PN-EN 1993-1-9:2007/AC

PN-EN 1993-1-9:2007

Eurokod 3: Projektowanie konstrukcji stalowych

Część 1-9: Zmęczenie

'Tablica 8.3 (ciąg dalszy)', *ostatni wiersz*, *pierwsza kolumna*, zmienić tekst „Jak w Tablicy 8.5 szczegół 1” na: „40”.

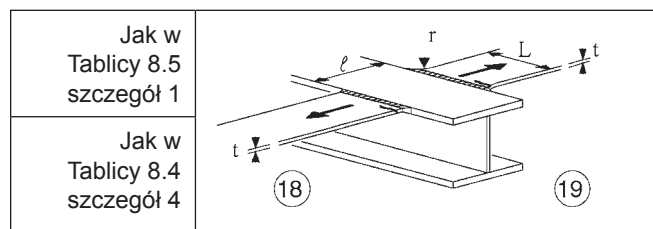
'Tablica 8.3 (ciąg dalszy)', *ostatni wiersz*, *druga kolumna*, usunąć oznaczenie grubości blach: „t” z następującego rysunku:
